Bauleitplanung der Verbandsgemeinde Selters 5. Teil-Fortschreibung des Flächennutzungsplans; Frühzeitige Öffentlichkeitsbeteiligung gemäß § 3 Abs. 1 des Baugesetzbuchs

nachfolgend nimmt die Naturschutzinitiative e.V. (NI) Stellung zu der offen gelegten beabsichtigten
Flächennutzungsplanänderung der VG Selters:

Abb. 1: Geplantes Gewerbegebiet Griefsing NW von Nordhofen (Quelle: Antragsplanung)

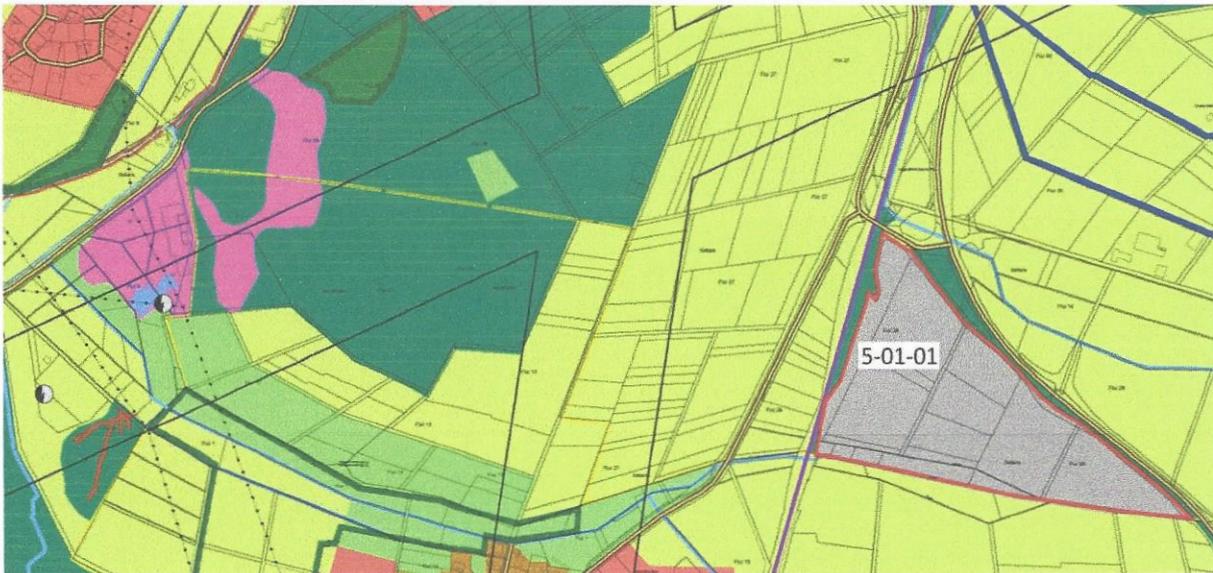
Das Bild einer typischen Westerwälder Kulturlandschaft wird hier weiträumig zerstört. Besonders schwer wirkt hier der Zersiedlungseffekt, da keine Anbindung an eine Ortslage besteht, sondern nur die Straßennähe eine Rolle spielt. Die gesamte Landschaft um Nordhofen, welches sich in einer leicht eingesenkten Tallage befindet, die von Waldhöhen eingerahmt wird und Blickbeziehungen zur Montabaurer Höher erlaubt, wird vom Landschaftsbild her total zerstört. Die Zerstörung wäre auch deshalb so schwerwiegend, da hier noch keine Vorbelastung besteht und noch der dörflich-ländliche Charakter prägend ist.

Außerdem würde ein typisches Biotopmosaik der Westerwälder Kulturlandschaft vernichtet.

Das Plangebiet liegt in einem halboffenen Naturraum, der sich aus Grünflächen, Gehölz- und Streuobstbeständen, Feuchtgebietenbereichen und artenreichen Wiesen zusammensetzt. Die im Gebiet vorhandenen Strukturelemente (z.B. Gehölze, Obstbäume, Saumstrukturen) stellen für

verschiedene Artengruppen (Vögel, Fledermäuse, andere Säugetiere, Amphibien, Reptilien) wertvolle Lebensräume dar. Eine Versiegelung und Bebauung lehnt die NI nachdrücklich ab, weil die Biotope in ihrer Funktionalität nachhaltig beeinträchtigt und zerstört würden.

Die Planung ist abzulehnen und einzustellen. Es ist eine nicht zu verantwortende Planung, bei der seitens der Gemeinde der Schutz langfristiger Lebensvoraussetzungen, wozu besonders eine halbwegs intakte Landschaft gehört, nicht beachtet werden.

Die Größe der hier geplanten Gewerbefläche ist gemessen an dem schon vorhandenen Ausbau ebenfalls als maßlos einzustufen (s. auch Kap. 4).

Abb. 7: Lage von Solarpark und Biberweiher im Verhältnis zum VSG Westerwald (blau) (Quelle LANIS, schematische Einfügung der Gebiete NI)

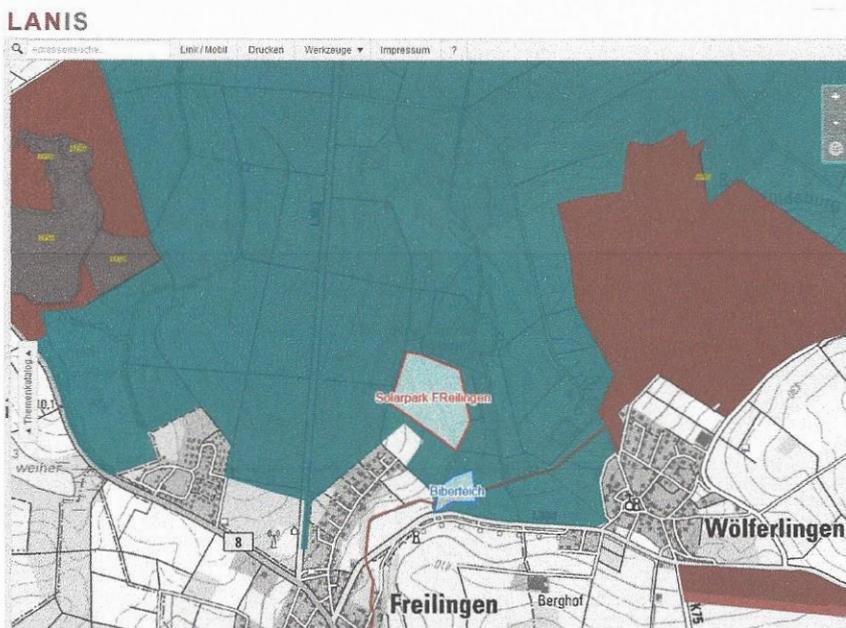
Angesichts des enormen Konfliktpotenzials erstaunt die Weiterführung des Projektes und die weitgehend sorglose Darstellung in der Antragsvorlage. Das Vorhaben liegt im Vogelschutzgebiet „Westerwald“ und liegt benachbart zu einer „Fortpflanzungs- und Ruhestätte“ gem. §44 Abs. 1 Nr. 3 BNatSchG (dem Biberweiher), die auch eine hohe Bedeutung für Schutzgüter des VSG hat.

Das Habitatmosaik von Biberteichs und Umfeld (incl. dem potenziell in Anspruch genommenen Grünland) entspricht in hervorragender Weise den Erhaltungszielen des VSG.

Alleine schon aufgrund der fachlichen Abstandsempfehlungen zu derartig bedeutenden Lebensräumen und in Folge der erforderlichen FFH-Verträglichkeitsprüfung wird die Planung des Solarfeldes an dieser Stelle nicht zu verwirklichen sein.

Die Geringschätzung des Landschaftsbildes und der touristischen Bedeutung in der vorliegenden Planung ist nicht nachvollziehbar. Durch die positive Entwicklung am Biberteich, die überregional bekannt wurden, ist der am Weiher vorbeiführende Abschnitt des Westerwaldsteiges eine absolute Attraktion. Auch im Verbund mit der nahen WW-Seenplatte liegt hier ein sehr wichtiges Teilstück vor.

Ein quasi auf der gegenüberliegenden Seite des Biberteichs liegendes Solarfeld würde das Naturerlebnis weitgehend zerstören. Da der Gemeinde mittlerweile sicherlich bewusst ist, welches Juwel der Biberteich und sein Umfeld geworden ist, sollte sie ihrer diesbezüglichen Verantwortung gegenüber der Natur, den Bürgern und den Touristen auch gerecht werden.

Die NI hat schon im Zuge der vorgezogenen Beteiligung deutlich gemacht, dass dieses in jeder Hinsicht schädliche Vorhaben für Naturschutz und Landschaft nur gegen den entschiedenen Widerstand des ehrenamtlichen Naturschutzes umsetzbar wäre.
